Verslag huishoudelijke elektrische installatie op laagspanning en zeer lage spanning

Referentie: 010-20260216-01	Datum controle: 16/02/2026
Keurder: 010

Eigenaar:	Onbekend	EAN-code:	541448820057399483
Adres installatie:	Taeymanslaan 16, 2300 - Turnhout	Nummer teller(s):	1SAG1100022317
		Distributienetbeheerder installatie:	Fluvius
Datum uitvoering installatie:	☐ Vóór 01/10/1981 ☒ Tussen 01/10/1981 en 01/06/2020 ☐ Vanaf 01/06/2020		
Type:	☒ Wooneenheid ☐ Niet-huishoudelijk ☐ PV ☐ Batterij ☐ Laadpaal

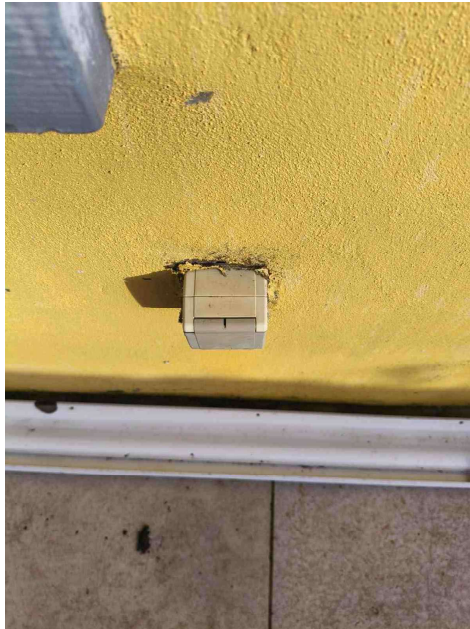
T10 - Bepaalde contactdozen en/of schakelaars zijn niet degelijk bevestigd (Boek 1: 1.4.1.3).
Opmerking: Oa Keuken , terras, slaapkamer

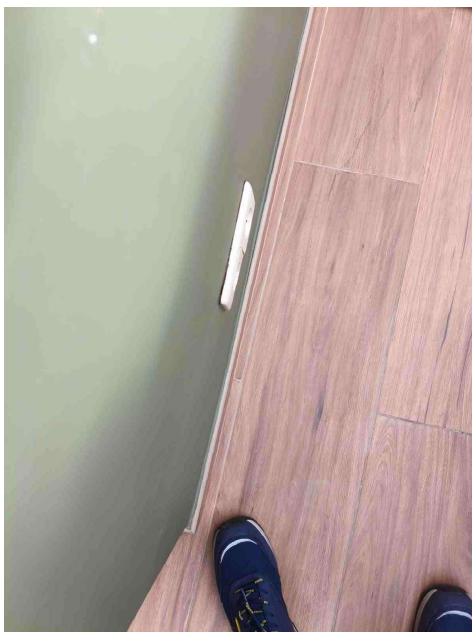
T10 - Bepaalde contactdozen en/of schakelaars zijn niet degelijk bevestigd (Boek 1: 1.4.1.3).
Opmerking: Oa Keuken , terras, slaapkamer

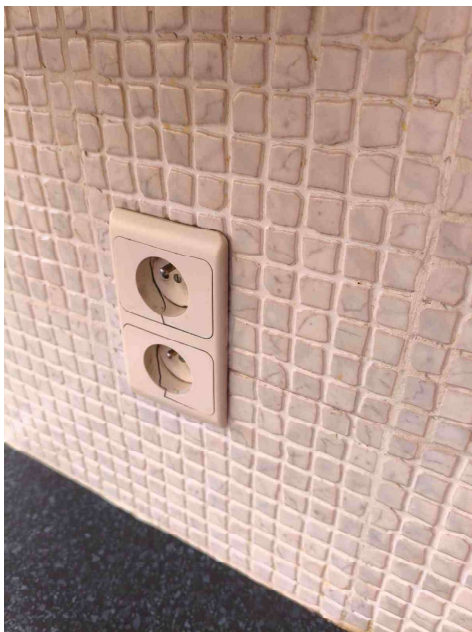
T10 - Bepaalde contactdozen en/of schakelaars zijn niet degelijk bevestigd (Boek 1: 1.4.1.3).
Opmerking: Oa Keuken , terras, slaapkamer

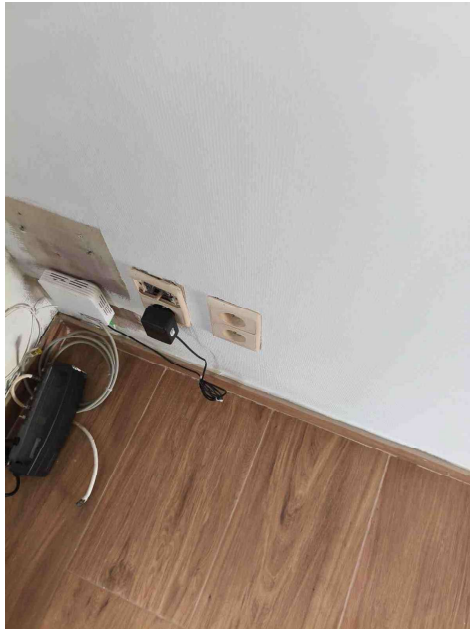
T09 - Bepaalde contactdozen en/of schakelaars zijn beschadigd (Boek 1: 1.4.1.3).
Opmerking: Oa Living en keuken

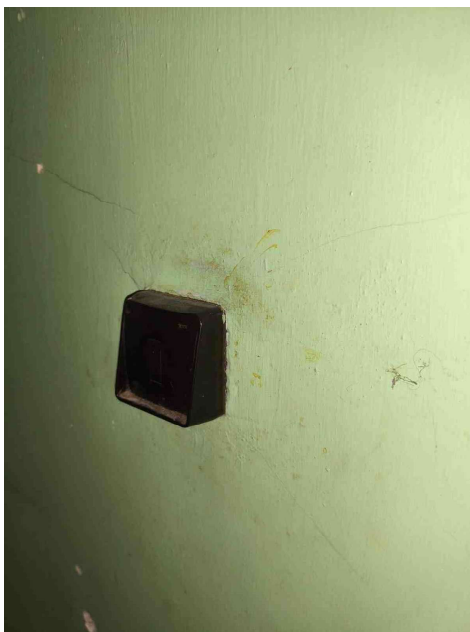
C28 - Niet gebruikte leidingen onder spanning zijn niet op een degelijke manier geïsoleerd of verwijderd (Boek 1: 4.2.1.1).
Opmerking: Oa Verlichtingspunten bloot koper gang en living en kelder

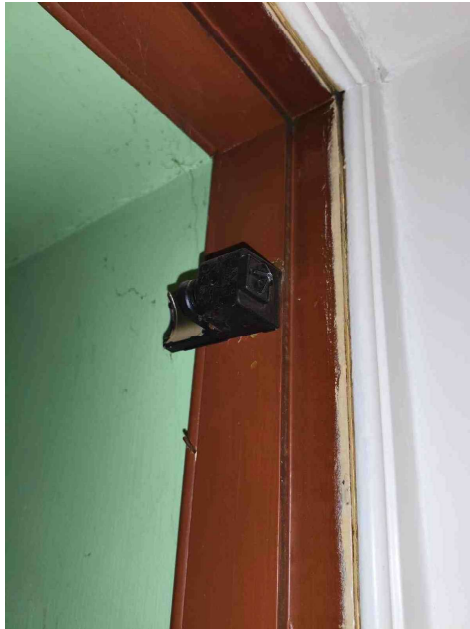
C28 - Niet gebruikte leidingen onder spanning zijn niet op een degelijke manier geïsoleerd of verwijderd (Boek 1: 4.2.1.1).
Opmerking: Oa Verlichtingspunten bloot koper gang en living en kelder

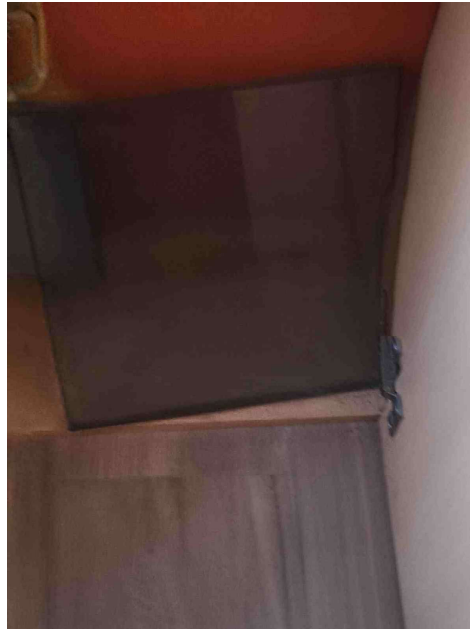
B06 - Het elektrisch verdeelbord heeft niet de minimale beschermingsgraad IPXX-B in een gewone ruimte (Boek 1: 4.2.2.3).

Opmerking: Oa Bord 3

B17 - De voedingsspanning is niet op elk bord vermeld (Boek 1: 3.1.3.3).

Opmerking: Oa Bord 1, 2 en 3

B18 - Het volgnummer is niet op elk bord vermeld (Boek 1: 3.1.3.3).

Opmerking: Oa Bord 1, 2 en 3

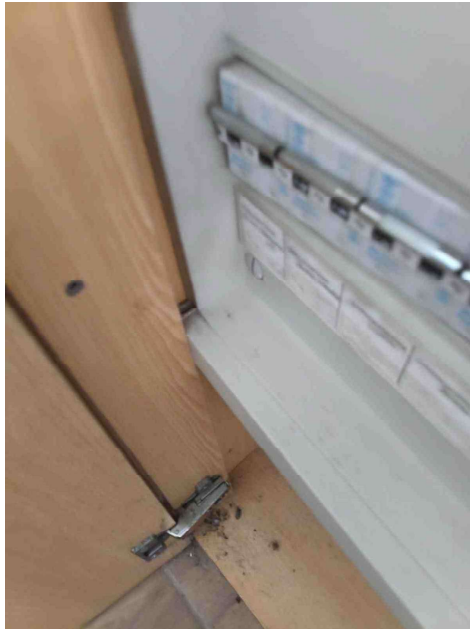
B29 - Het elektrisch verdeelbord in een huishoudelijke ruimte is niet voorzien van een deur (Boek1: 5.3.5.1).
Opmerking: Oa Bord 1

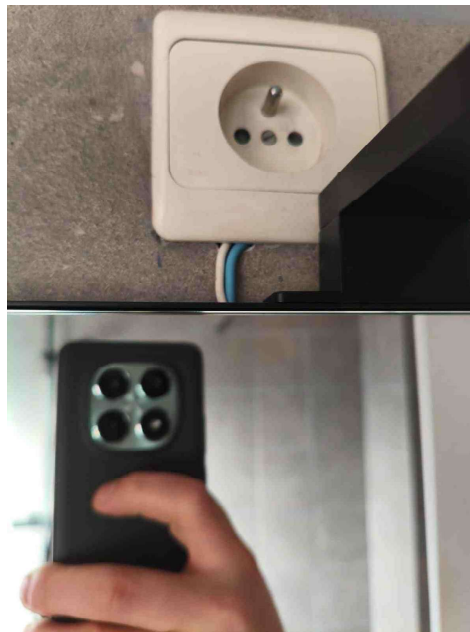
B02 - Het elektrisch verdeelbord is onvoldoende bereikbaar (Boek 1: 5.3.5.1).
Opmerking: Oa Niet te openen als ook geen isolatiemeting kunnen doen

B17 - De voedingsspanning is niet op elk bord vermeld (Boek 1: 3.1.3.3).
Opmerking: Oa Bord 1, 2 en 3

B18 - Het volgnummer is niet op elk bord vermeld (Boek 1: 3.1.3.3).
Opmerking: Oa Bord 1, 2 en 3

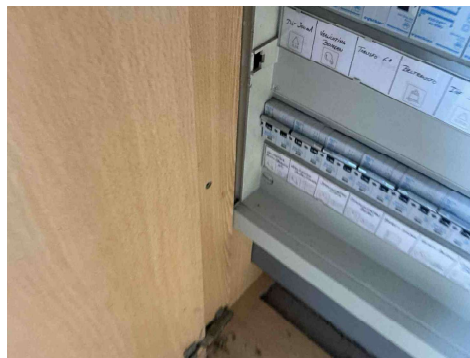
C21 - Het gebruik van geleiders van het type VOB, zonder bijkomende afscherming is niet toegestaan (Boek 1: 5.2.9.6).
Opmerking: Oa badkamer
